TRIBUNAL ADMINISTRATIF DU PUY-DE-DÔME

Clermont Auvergne Métropole et Syndicat Mixte des Transports en  
Commun de l'Agglomération Clermontoise (SMTC- AC)

portant sur le projet de demande d'autorisation environnementale  
relatif au déploiement des lignes de Bus à Haut Niveau de Services  
(BHNS) B et C et leurs aménagements associés dans le cadre du projet  
InspiRe sur le territoire des communes d'Aubière, Aulnat, Chamalières,  
Clermont-Ferrand, Cournon d'Auvergne, Durtol et Royat

## Procès-verbal de synthèse

Cartographie de l'axe 1 de la stratégie P+R

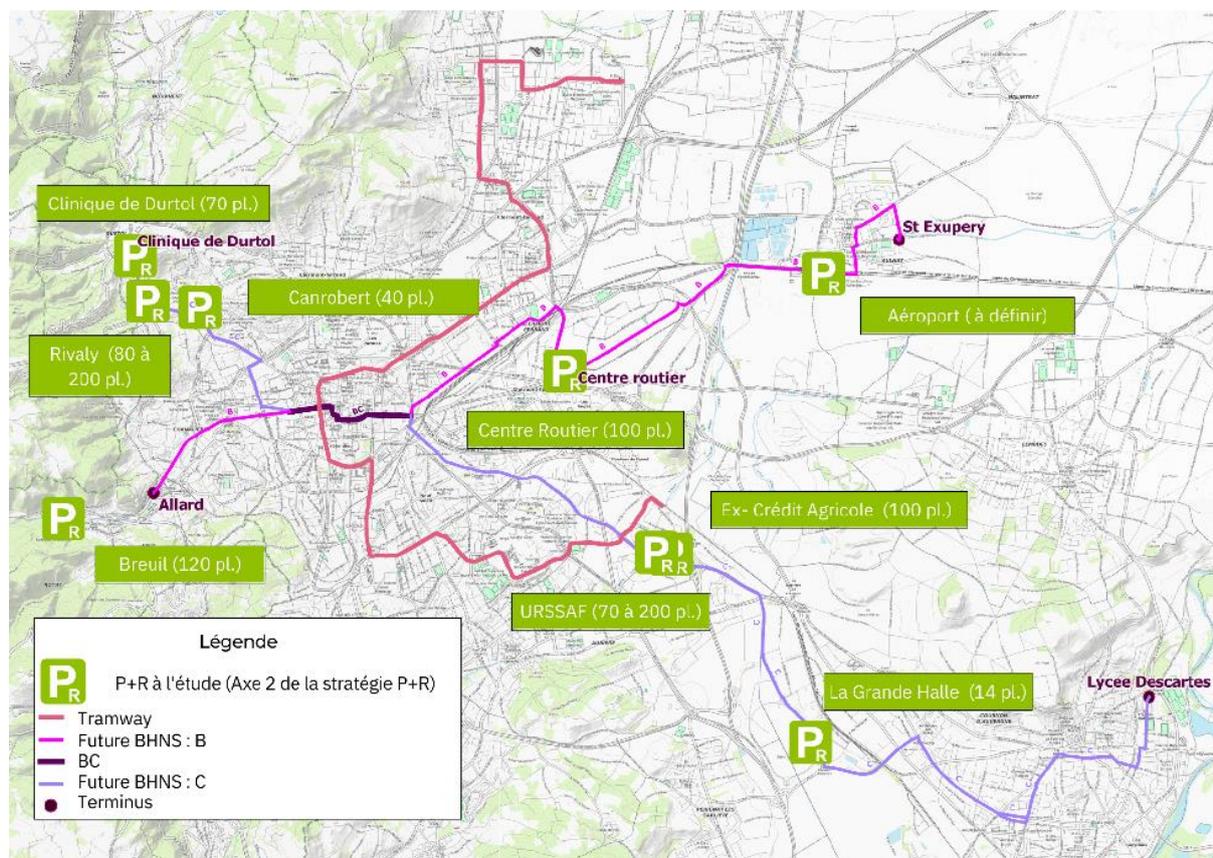
*Question N° 5. Pouvez-vous préciser le programme de développement des parkings relais (localisation, capacité, caractéristiques, délai de réalisation) garantissant l'efficacité du système InspiRe ? Dans le cas de réutilisation de surfaces déjà artificialisées est-il envisagé d'en renaturer une partie ?*

- 2 P+R : Henri Dunant et Les Pistes : 950 places au total
- 3 parcs de proximité : Croix-de-Neyrat, Margeride, La Pardieu : 450 places au total

**1400 places disponibles actuellement sur le territoire métropolitain**

- Améliorer la lisibilité pour les usagers
- Appellation P+R pour l'ensemble des parkings
- Questionner la tarification des P+R
- Développer les actions en direction des touristes et visiteurs

Sur la station « avenue thermale »

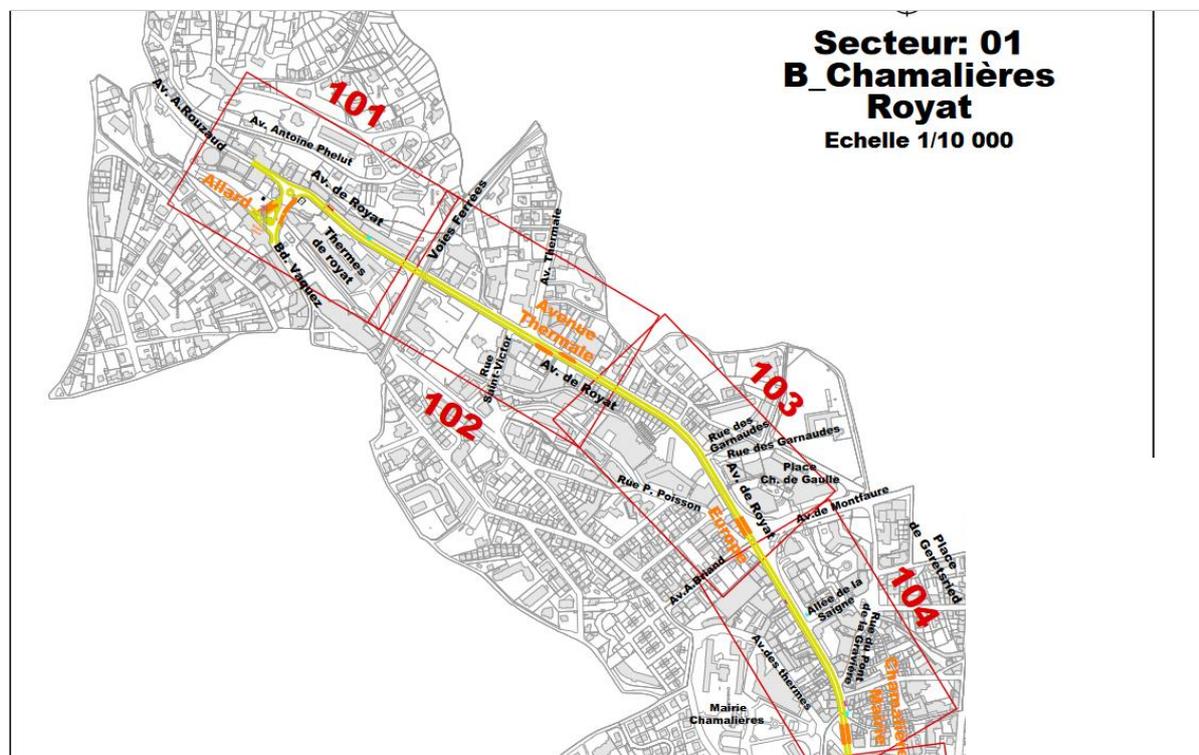
*Question N° 13. Quelles sont les considérations (techniques, économiques, fréquentation) qui ont conduit à supprimer cette station qui semble particulièrement fréquentée par le public ?*

Pour rappel, dans le cadre du mémoire en réponse au PV des observations de l'enquête DUP, le maître d'ouvrage avait apporté la réponse suivante : « Le maintien de l'arrêt Avenue thermale n'a pas été jugé opportun, l'arrêt Thermes étant redescendu avenue de Royat. Les inter-distances à ce jour, entre les arrêts Thermes, Avenue Thermale et Garnaudes sont respectivement de 180 et 170 m. Ces inter

En complément, le maître d'ouvrage rappelle qu'au stade des études préliminaires versions 1 et 2 (2020/2021, cf plans « études préliminaires »), le projet prévoyait de maintenir la station Avenue Thermale.

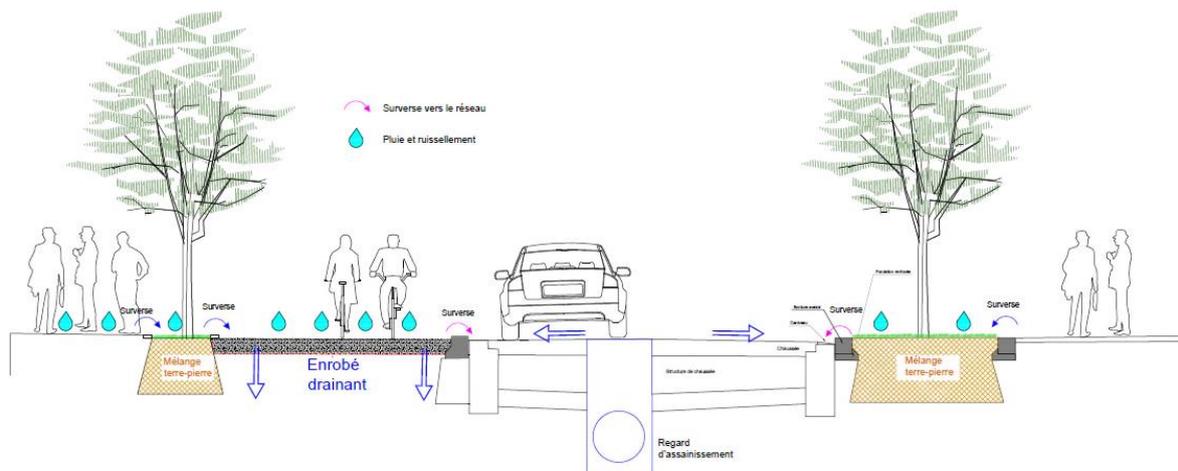
*Question N° 22. Pourquoi n'avez-vous pas envisagé de densifier la végétalisation du parking Saint-Victor ce qui aurait amélioré significativement le bilan « abattage/replantation d'arbres » sur Chamalières ?*

Il est rappelé que la solution d'implantation du terminus au niveau du parking St-Victor est liée à l'impossibilité, au titre des enjeux patrimoniaux, de le positionner au niveau de la place Allard. La solution retenue a été rendue possible grâce à l'accord de la Mairie de Royat d'utiliser le parking Saint-Victor, qui a d'autres fonctions, pour installer la partie technique du terminus. Dans le cadre de la conception de celui-ci, la priorité a donc été donnée à l'optimisation de la surface nécessaire à l'implantation du terminus, ne permettant pas d'avoir une ambition forte sur la végétalisation. Le bilan, s'il est légèrement déficitaire sur Chamalières, reste en revanche très largement positif à l'échelle globale (cf Q/R n°18).
